保管者名:		調査日	2015/03/24
保管場所名:		調査種別	定期
所在地住所:	宇都宮市		
種類:	呈, 廃業上		1535.0t

1. 保管場所の要件 (囲いや掲示板の設置)

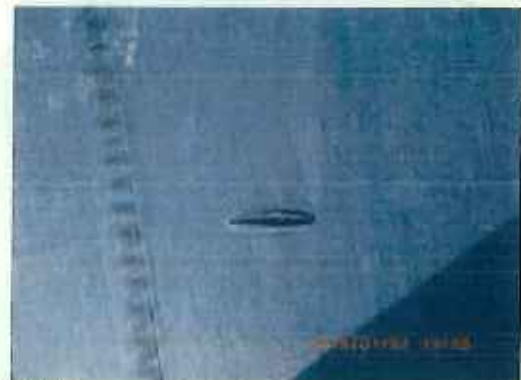
シートめくれ

法面に穴

上面に穴

法面に破れ

上面に破れ
内側に2枚目のシートあり

水たまり

立会者といっしょに穴・破れの確認

備考/指摘事項	
紫色の丈夫な耐候性防水シートで被覆しているが、シートに穴・破れが数か所あり補修を指摘。	
シート上にばら積みし、その上にシートがけ。	
規則15条3号適合:	○ (問題なし)

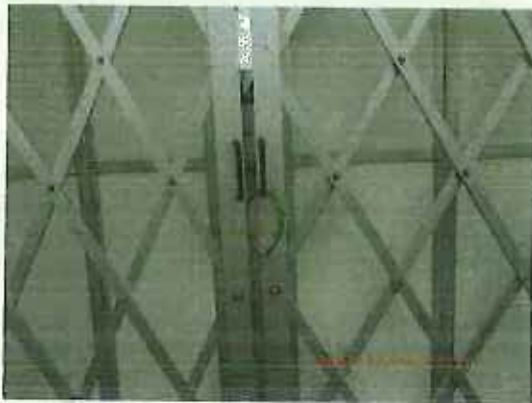
備考/指摘事項
敷地内に公衆の立入りがあるため、囲い境界で評価
